OBEC PANENSKÉ BŘEŽANY

Datum: 20. 07. 2021
Číslo jednací: 1005/21/OU
Vyřizuje: Mgr. Martin Hakauf
Telefon: XXXXXXXXXX
E-mail: starosta@panenskebrezany.cz
IDDS: 5bubjri

Připomínky k územnímu řízení stavby „II/240 a II/101, přeložka silnic v úseku D7-D8, III. etapa

ZÚR výřez - D059

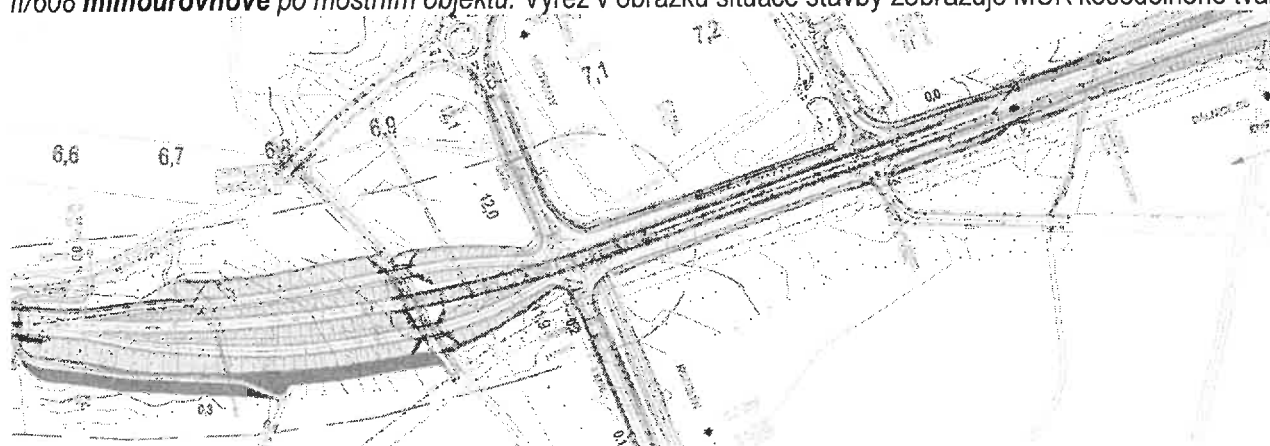
Trasa stavby je ve svém rozsahu v rozporu se Zásadami územního rozvoje Středočeského kraje (úplné znění po 2. aktualizaci) z června 2018. Ty vymezují veřejně prospěšnou stavbu *D059 Koridor Aglomeračního okruhu, úsek (II/101) Chvatěruby – Úžice*, který dle výkresové části začíná napojením na II. etapu v katastru obce Chvatěruby a končí v katastru obce Kozomín na styku s komunikací II/608. **V územním řízení posuzovaná stavba zasahuje v délce cca 600 m až do komunikace III/0081, resp. až k MÚK Úžice na dálnici D8, tedy mimo koridor vymezené v ZÚR.**

ZÚR pro veřejně prospěšnou stavbu D059 vymezují 1 MÚK v katastru obce Chvatěruby. Mimoúrovňová křižovatka je křižovatka, na níž jsou vzájemně propojeny pozemní komunikace, křížící se v různých úrovních. Ačkoliv se trasování stavby vyhýbá pojmenování MÚK a používá názvosloví „rampy“. Vedení trasy v úseku 6,5 – 7,1 vykazuje znaky útvarové kosodelné MÚK mezi navrhovanou komunikací na mostech a komunikací II/608.

III. etapa tedy obsahuje 2 MÚK, což je v rozporu se ZÚR Středočeského kraje.

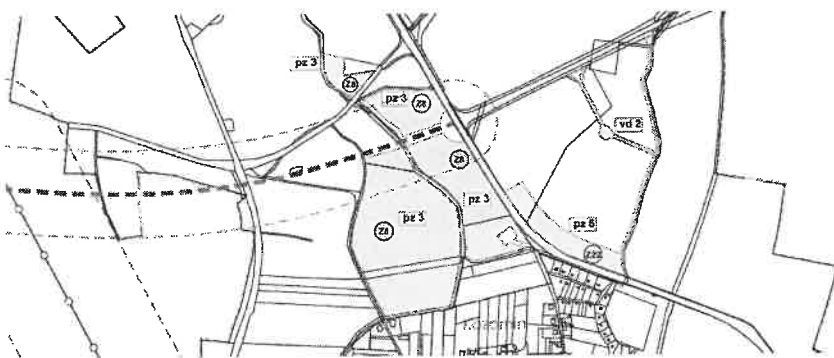
Detailně je tato skutečnost popsána v Souhrnné technické zprávě v části 4. **DOPRAVNÍ ŘEŠENÍ A ZÁKLADNÍ ÚDAJE O PROVOZU, PROVOZNÍ A DOPRAVNÍ TECHNOLOGIE:** Přeložka II/240, II/101 je napojena přes **rampy křižovatky** na projektovanou okružní křižovatku na II/608. Hlavní trasa přeložky kříží II/608 **mimoúrovňově** po mostním objektu. Výřez v obrázku situace stavby zobrazuje MÚK kosodelného tvaru:

Takto popisovaná a zobrazená křižovatka plně odpovídá kosodelné MÚK, která se například nachází na mimoúrovňovém křížení silnic I. třídy 92 a 50 v Polsku, viz obrázek:

Protože druhá MÚK není v ZÚR zanesena, nelze ji tedy v posuzované dokumentaci pro zcela zřejmý rozpor se ZÚR navrhovat, ponechat a v území umístit.

Podle ČSN 73 6101, která je závazná pro projektování a navrhování křižovatek na silnicích a dálnicích, je minimální vzdálenost mezi křižovatkami při návrhové rychlosti 80 km na směrově nerozdělených silnicích 1,5 km, což je případ této stavby silnice II. třídy v kategorii S 9,5/80. Současně platí, že vzdálenost mezi jednotlivými

křižovatkami se měří od konce připojovacího pruhu předcházející křižovatky po začátek odbočovacího pruhu následující křižovatky. Z výkresů stavby je ovšem zřejmé, že vzájemná vzdálenost MÚK Chvatěruby s novou MÚK Kozomín (i když tak není nazvána) je pouze 600 metrů. **Předložená dokumentace je tak v rozporu s ČSN 73 6101, která je závazná pro projektování a navrhování křižovatek na silnicích a dálnicích.**

A.I.3 Ortofoto (výřez)

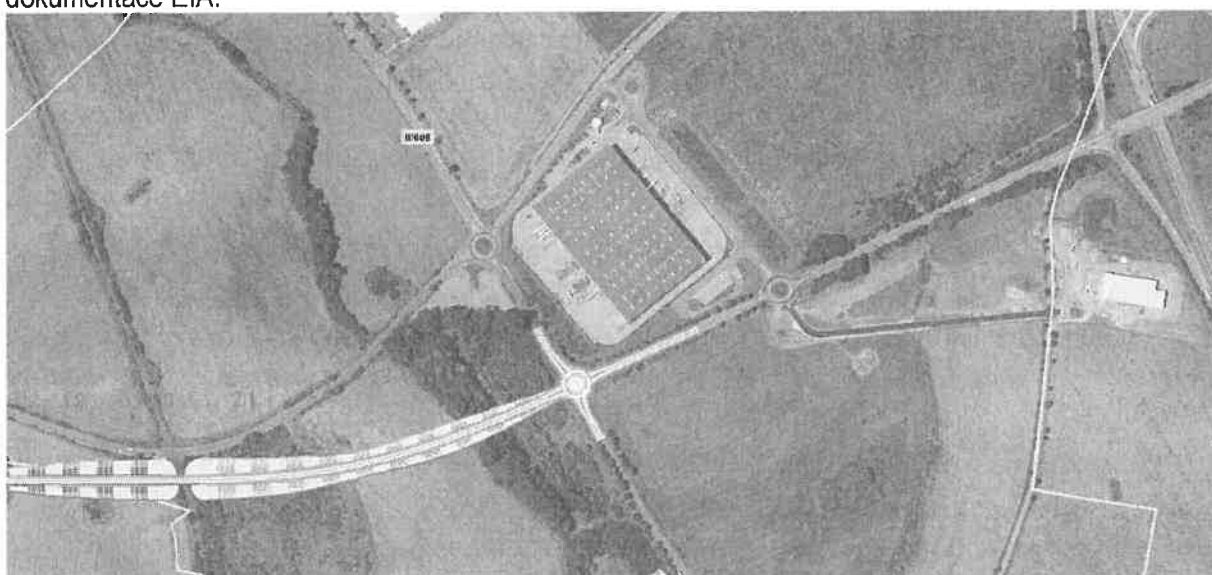
Trasa posuzované komunikace je v rozporu s dokumentací EIA viz, výkres A.I.3 Ortofoto (výřez) z doplněné dokumentace EIA.
